女川原子力発電所 2 号機 原子炉設置変更許可申請の補正の概要について

女川 2 号機の新規制基準に係る「原子炉設置変更許可申請書」（2013 年 12 月 27 日申請）について、2019 年 9 月 19 日、これまでの審査内容を反映した補正書を原子力規制委員会に提出。

■申請時からの主な変更内容

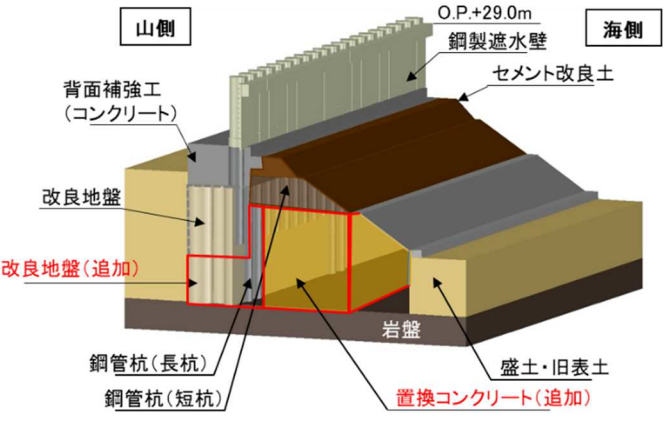
- 基準津波による敷地前面の最高水位（O.P. ※¹+23.1m）は変更なし
- 防潮堤等の設計・評価に用いる「入力津波高さ※²」は、O.P. +23.1m から O.P. +24.4m に変更

防潮堤全体鳥瞰図

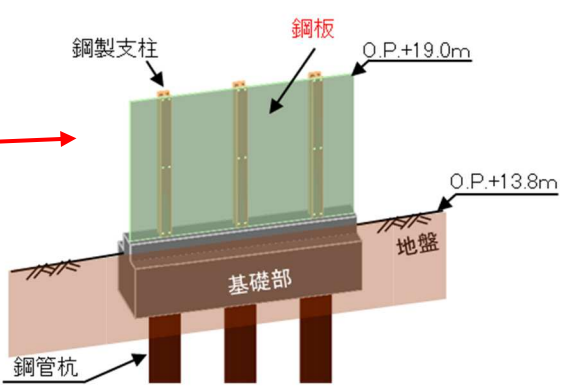
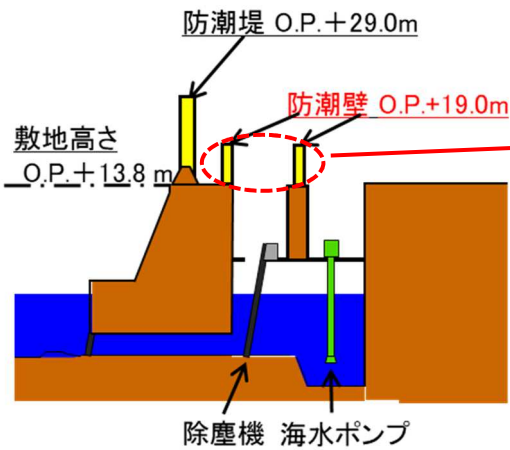
- 発電所敷地内への津波の流入を防止するための防潮堤（総延長約 800m）は、入力津波高さに対して十分に余裕を持った設計としており、高さ（O.P. +29.0m）は変更なし
- 防潮堤の沈下防止およびさらなる安定性確保のため、防潮堤下部に改良地盤と置換コンクリートを追加設置

防潮壁（2号機海水ポンプ室）概観図

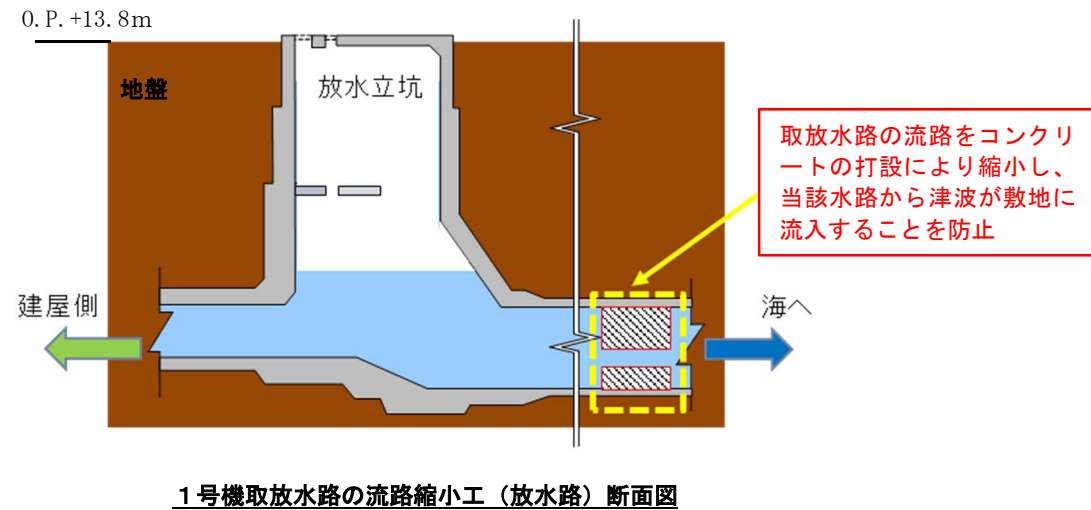
- 取放水路※から発電所敷地内への津波の流入を防止するための防潮壁の構造を変更（コンクリートパネルを重ねる分割構造から、鋼板の一体構造に変更）
- ※ 機器の冷却に使用する海水を発電所へ引き込む水路（取水路）および冷却に使用した海水を海へ戻す水路（放水路）

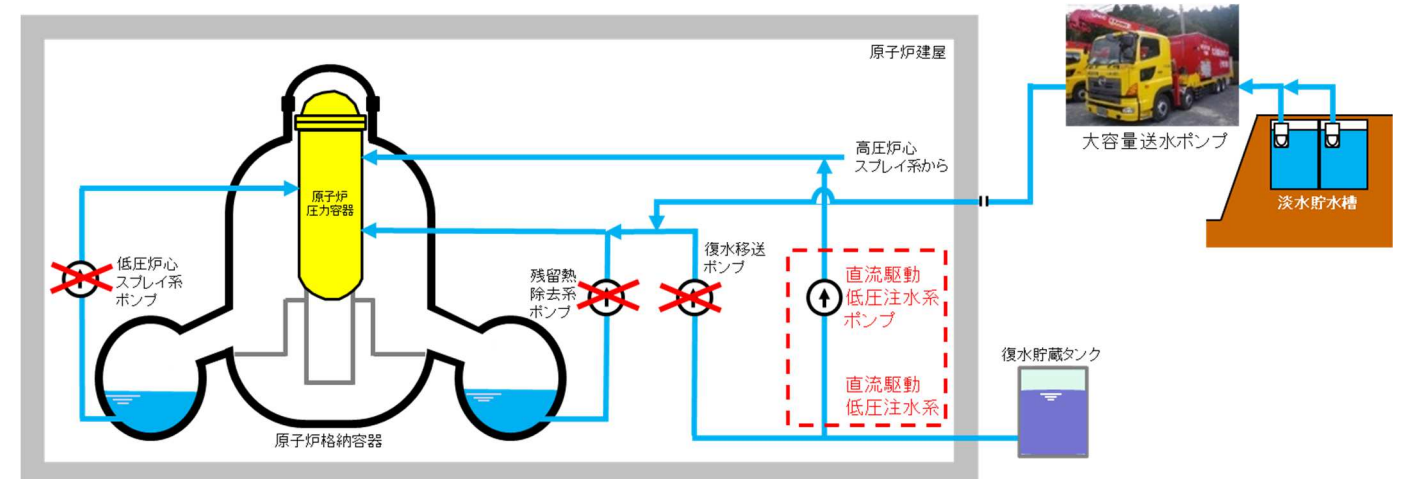
- 想定される自然現象（地震・津波除く）の基準値等について、安全性・信頼性向上のため変更
 - 竜巻：将来的な気候変動も勘案し、設計竜巻の最大風速を 69m/s から 100m/s に変更
 - 火山：シミュレーション結果を踏まえ、敷地に降り積もる火山灰の厚さの想定を 10cm から 15cm に変更
 - 降水：申請以降、石巻地区の観測地点における最大降水量（1時間あたり）が更新されたことを踏まえ、設計上考慮する降水量を 81.7mm から 91.0mm に変更

⑦代替循環冷却ポンプの設置（格納容器破損防止への対応）

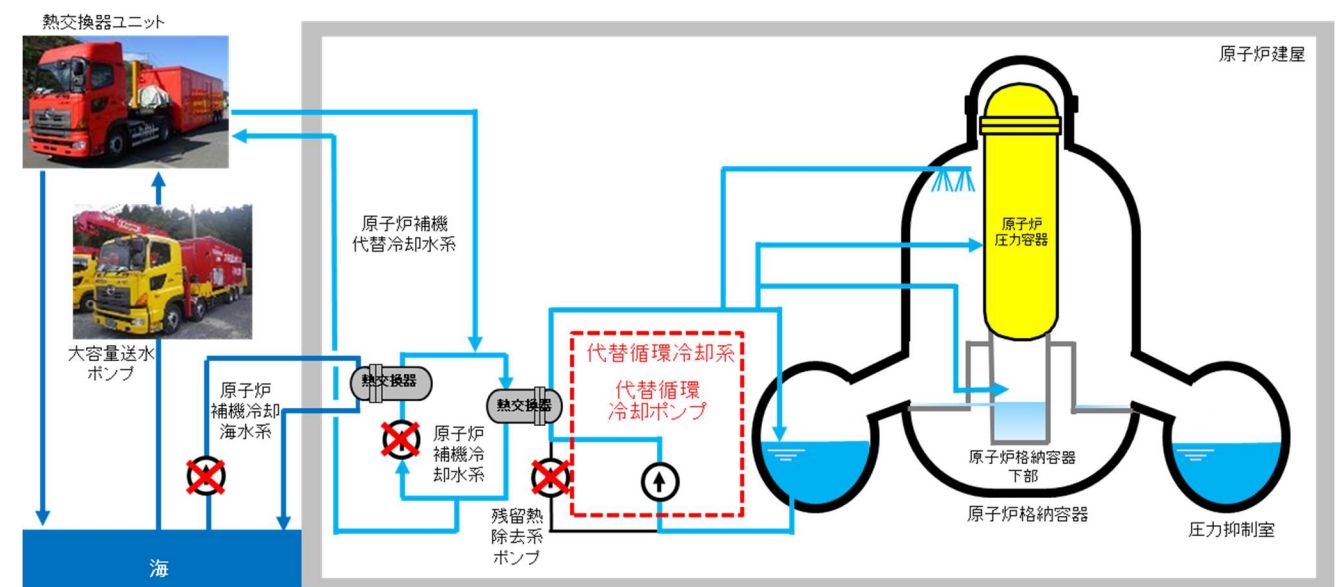
- 残留熱除去系^{※1}ポンプが使用できなくなった場合に、圧力抑制室^{※2}内の水により、原子炉圧力容器への注水や原子炉格納容器へのスプレイ等を行うため代替循環冷却ポンプを新たに設置
- 重大事故等時において、当該ポンプにより格納容器内の圧力を低下させることで、原子炉格納容器フィルタベント系によるベント（外部への排気）の開始を遅延させることが可能
- なお、代替循環冷却系の除熱のために用いる原子炉補機冷却水系^{※3}が使用できなくなった場合は、原子炉補機代替冷却水系（熱交換器ユニットや大容量送水ポンプなどの可搬型設備で構成）を用いて除熱を行う

⑧原子炉格納容器フィルタベント系の強化（格納容器破損防止への対応）

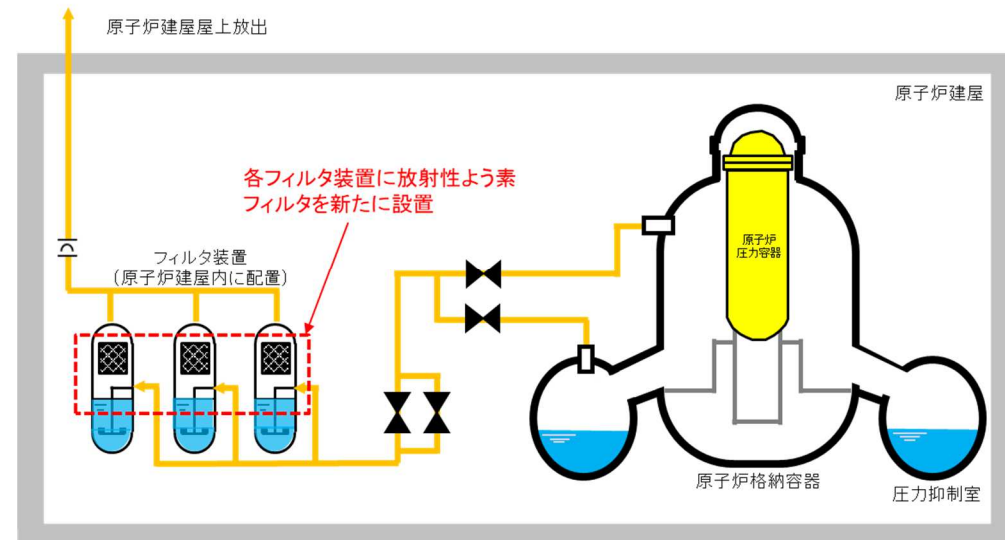
- 原子炉格納容器の過圧による破損を防止するために行うベント（外部への排気）の際に、放射性物質の放出を低減する原子炉格納容器フィルタベント系を設置（変更なし）
- 粒子状放射性物質の除去効率を 99.9%以上としていた設計に加え、**放射性よう素フィルタを追加**することにより、さらに無機よう素※に対して 99.8%以上、有機よう素※に対して 98%以上を除去する性能を有する設計に変更（強化）

⑨原子炉建屋ブローアウトパネル閉止装置の設置

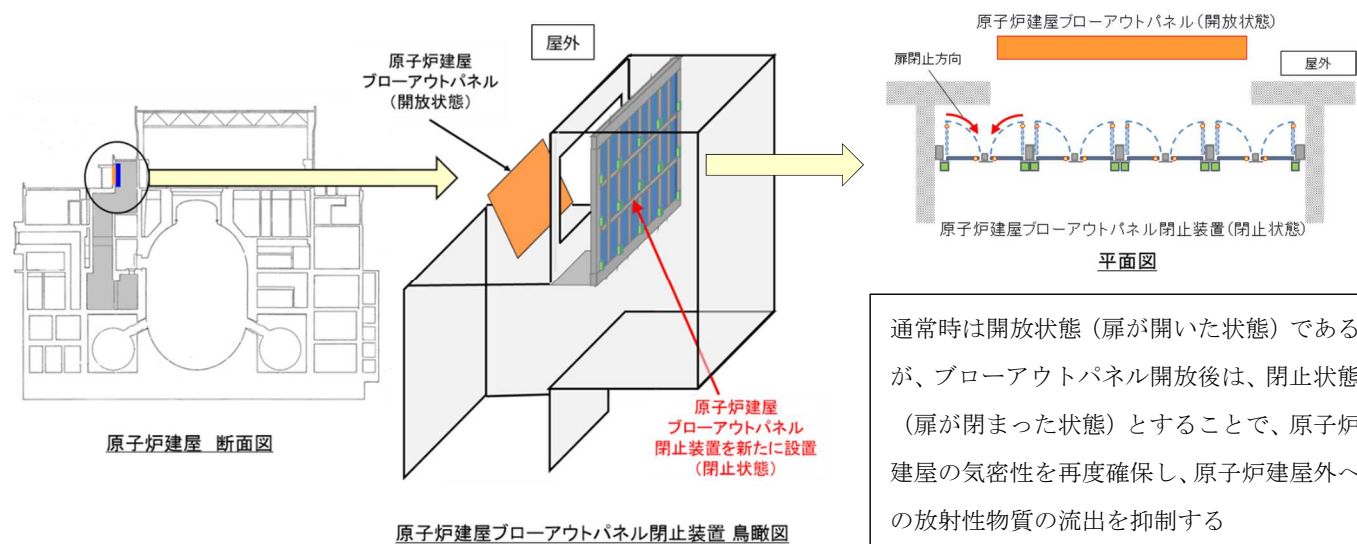
- 炉心損傷などが発生し原子炉建屋内に放射性物質が漏えいした場合、原子炉建屋ブローアウトパネル※¹が開放したままの状態になっていると放射性物質が原子炉建屋外へ流出し、中央制御室がある制御建屋内へ外気とともに放射性物質が流入するおそれがある
- ブローアウトパネル開放部から原子炉建屋外への放射性物質の流出を抑制し、中央制御室の運転員の被ばく低減を図るため、**原子炉建屋ブローアウトパネル閉止装置※²を新たに設置**

⑩緊急時対策所に関する変更

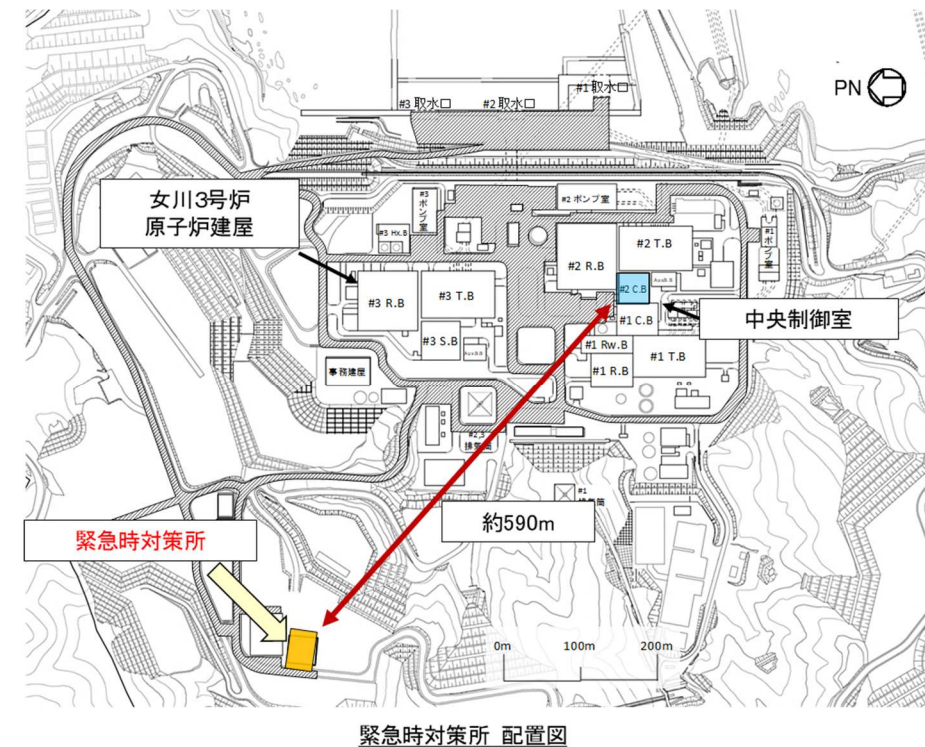
- 女川3号機原子炉建屋内に設置する予定としていた緊急時対策所※は取り止め、高台（O.P. +62m）に設置する**緊急時対策建屋に一本化**。また、建屋の構造を**免震構造から耐震構造へ変更**
